Réf. DPC : 2043-0201/05/2019-367PR (corr. DPC : C. Jacques)

Réf. CRMS : AA/AH/BXL20799_6677_Chapeliers_19_23
concerne aussi BXL20800 / BXL20936

Objet : BRUXELLES. Rue des Chapeliers, 19-23 / Petite rue de la Violette. Demande de permis unique portant sur la réaffectation et sur le réaménagement des trois maisons en hôtel.

Avis conforme de la CRMS

État projeté des façades avant et arrière, joints à la demande

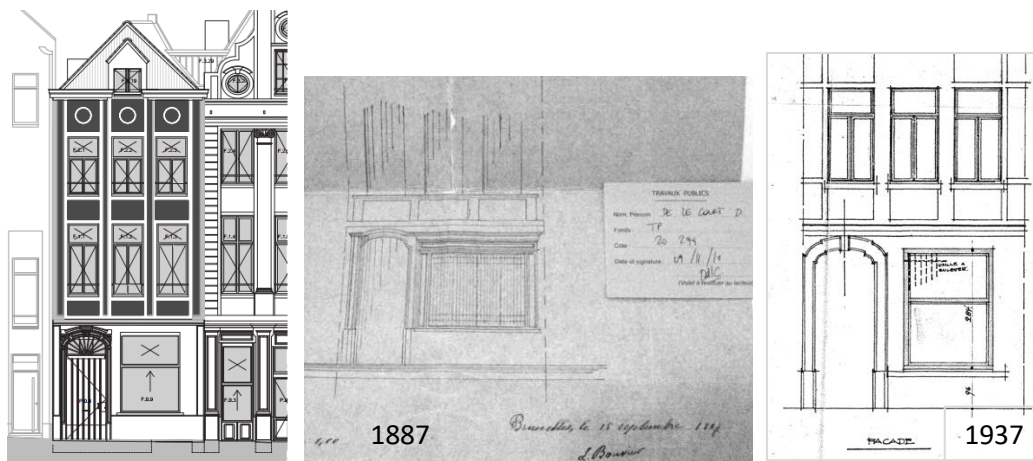
La CRMS approuve les options de restauration proposées pour les façades, moyennant les conditions suivantes :

- réévaluer la faisabilité du décapage des façades (n° 19 et 21) en cours de chantier, en fonction de l'adhérence des cimentages en place, pour s'assurer que la brique ne s'endommage pas lors de ce traitement. Les enduits seront sonnés et les parties non adhérentes seront décapées. Les éléments trop adhérents seront conservés et restaurés si leur élimination n'est pas possible sans dégâts significatifs ;

- en façade arrière, réenduire les zones concernées avec un enduit bâtard compatible avec l'enduit existant et s'assurer de la parfaite mise en œuvre, spécifiquement aux raccords avec les enduits conservés ;

- améliorer le détail des pierres de soubassement. La ciselure périphérique avec le bouchardage de pierres planes sans moulure de départ est inadaptée à la typologie des façades. Il est demandé d'étudier des soubassements d'époque similaires et d'adapter les détails de ces pierres en fonction des recherches ;

- pour la façade n° 23, affiner en cours de chantier le projet de restitution concernant les teintes et la dimension des briques, en collaboration avec la cellule Archéologie de la DPC. Les détails d'exécution des pierres et des moulures ainsi que du raccord avec la nouvelle devanture seront soumis pour approbation à la DPC ;

- détailler les nouveaux garde-corps extérieurs, prévus en raison des nouvelles hauteurs d'allèges, modifiées suite à la rehausse généralisée des planchers ;

- concernant les façades de la Petite rue de la Violette, adapter l'expression des portes et fenêtres au vocabulaire des maisons traditionnelles voisines ;

- préciser les détails de la nouvelle façade vitrée donnant vers le patio ;
- préciser l'emplacement exact ainsi que le mode de fixation des escaliers escamotables prévus en façades de la rue de la Violette ;

De gauche à droite, châssis type en façades avant des maisons n°s 23, 21 et 19 (photos jointes au dossier)

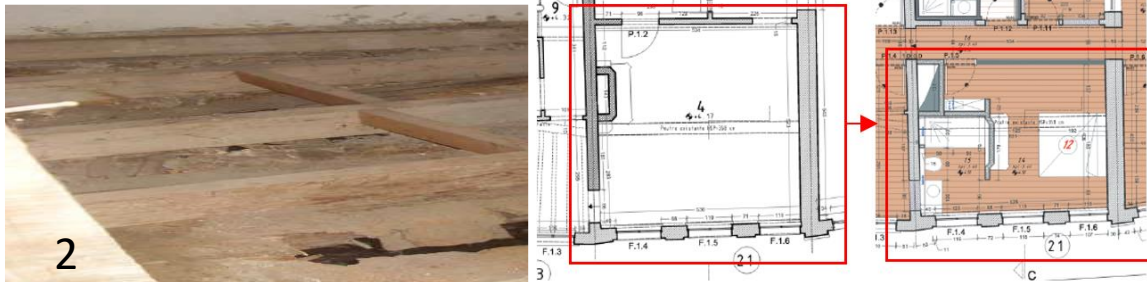
Dans la mesure du possible, la CRMS demande de récupérer et de restaurer toutes les menuiseries anciennes du XVIIIe et du XIXe siècle. En revanche, elle s'interroge sur la pertinence de restaurer les châssis à croisillons des années 1970 présents en façade avant n° 19, qui sont sans intérêt patrimonial.

Les restaurations devront être effectuées selon les règles de l'art et devront être documentées par des plans d'exécution, en particulier pour ce qui concerne l'intégration du nouveau vitrage. Les menuiseries ainsi restaurées serviront de modèle pour des restitutions éventuelles, conformément à l'époque de référence des façades respectives. Les remplacements se feront à l'identique ou selon une logique constructive traditionnelle, en respectant la cohérence façade par façade.

La restauration des menuiseries est renseignée par le relevé détaillé et par l'inventaire des châssis existants (matériaux, dimensions, typologie et époque de construction précisés pour chaque pièce), mais

leur traitement définitif reste assez vague, puisque les indications REST, RES ou REN mentionnées par l'inventaire n'y sont pas légendées. En outre, des contradictions subsistent dans le dossier quant au maintien ou non des menuiseries du n° 23. Celles-ci figurent parmi les éléments à restaurer dans le reportage photographique (Book de synthèse complémentaire, juin 2021, p. 55) alors qu'elles sont renseignées comme « irrécupérables » par le schéma des pathologies (Book de synthèse, p. 83 et 86). Ces points devront être clarifiés et soumis à l'approbation de la DPC dans le dossier définitif.
